製品仕様変更のご案内

φ5スカイブルーホース、高圧ミニスプレーホース(黒)

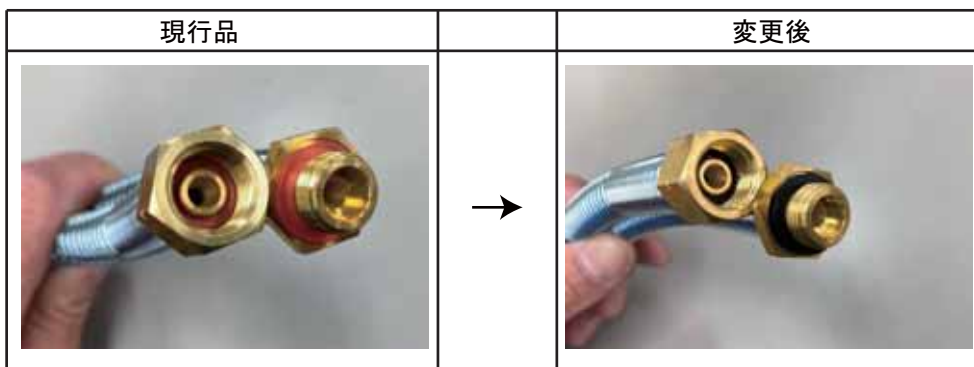
オス側パッキン、メス側パッキンのサイズと材質が変わります。

現行品	→	変更後
ホース金具オス側 (ピンク色PVC) φ16xφ11.5xt2.0 ホース金具メス側 (ピンク色PVC) φ11xφ7.0xt1.5	→	ホース金具オス側 (黒色 NBR90(1種B) φ17xφ12.0xt2.0 ホース金具メス側 (黒色 NBR90(1種B) φ11xφ7.0xt1.5
